**Van** Wethouder Piet Sleeking  
**Aan** Commissie Fysieke Leefomgeving  
**Datum** 5 oktober 2020  
**Betreft** Beantwoording vragen Adviescommissie Fysieke Leefomgeving inzake Vaststelling bestemmingsplan 6<sup>e</sup> Herziening Schil, locatie Van Godewijckstraat  
**Bijlagen** Impressie plan

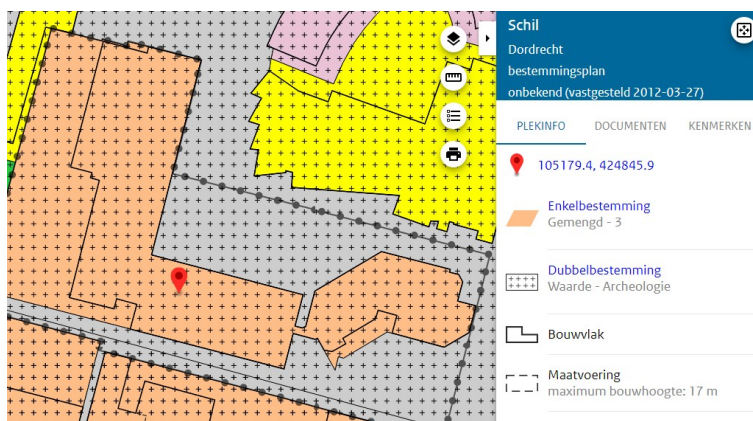
2. Op p. 12 van de toelichting staat: "De voorgenomen ontwikkeling voorziet in de ontwikkeling van grondgebonden woningen die aansluiting moeten vinden bij de omliggende bebouwing. Dat is hier het geval." Hoe moet ik dit begrijpen waar het gaat om drie woongebouwen met een collectieve binnentuin?

- De drie woongebouwen krijgen een totale hoogte van vijf bouwlagen (16,8 meter), waarvan de bovenste bouwlaag terugliggend wordt uitgevoerd om een goede aansluiting met de bebouwing in de

omgeving te maken. De kopgevels van twee van de woongebouwen, grenzend aan de woningen aan de Muys van Holystraat, hebben door deze terugligging een beperkte hoogte van 13,8m. Volledigheidshalve wordt opgemerkt dat het huidige bestemmingsplan een hoogte van 17 meter toestaat (zie uitsnede bestemmingsplan hiernaast)

MASSA BINNEN VINGEREND BESTEMMINGSPLAN

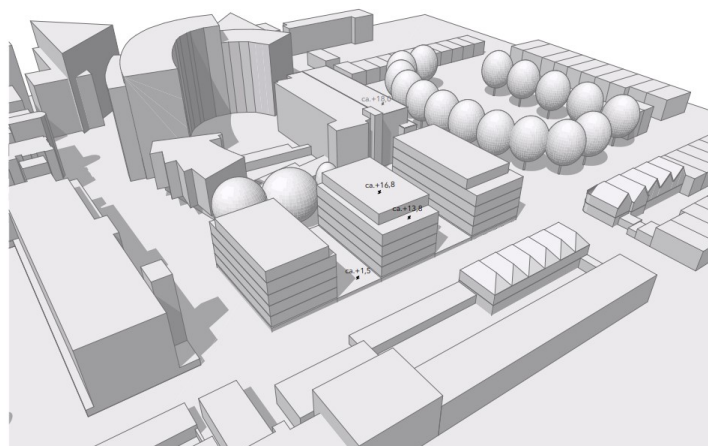
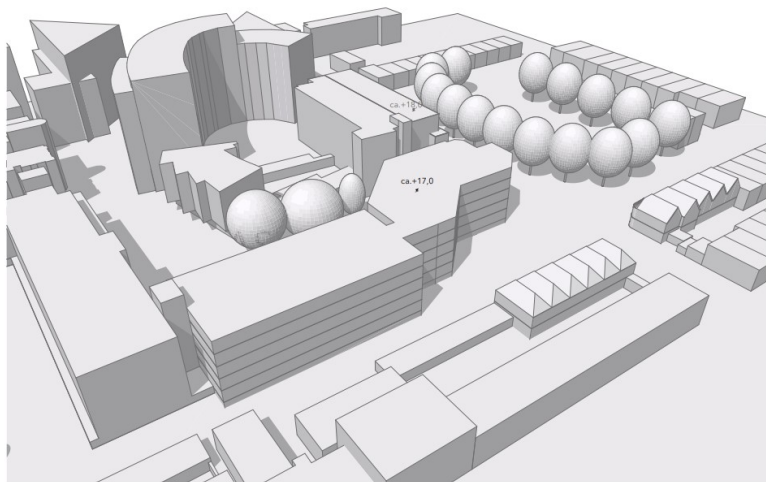
1. Is meer geschakelde woningbouw mogelijk, om te voorkomen dat de bouwblokken te massaal worden t.o.v. de omgeving?

- *Het vigerende bestemmingsplan biedt voor een groot deel van het plangebied meer bebouwingsruimte dan nu wordt ingevuld. (In de impressie in de bijlage is tevens verbeeld welke planologische ruimte er in het vigerende bestemmingsplan voor bebouwing is). Binnen het gehele huidige bouwblok is over de volle lengte en breedte een hoogte van 17 meter mogelijk. In plaats van de maximale ruimte van het vigerende bestemmingsplan te benutten, is gekozen voor een plan met drie woongebouwen met daartussen meer openheid. Twee van de drie woongebouwen staan ongeveer 5 meter verder van de woningen in de Muys van Holystraat af dan de huidige bebouwing (Basic Fit, dit bestaande gebouw mocht volgens het huidige bestemmingsplan 17 meter hoog worden). De zuidelijke kopgevels van de woongebouwen staan in één lijn. Het derde gebouw staat daarmee in dezelfde lijn als deze gebouwen en komt daarmee dichterbij ten opzichte van de huidige bebouwing. De drie woongebouwen staan op een half verdiepte parkeergarage. Aanpassing van de vorm hiervan, maakt het plan financieel onhaalbaar. Naast de openheid tussen woongebouwen beperkt de terugspringende bovenste laag de hoogte van de kopgevels aan de straatzijde. (zie hieronder voor een vergelijking van de ruimte binnen het huidige bestemmingsplan en het voorgestelde plan)*
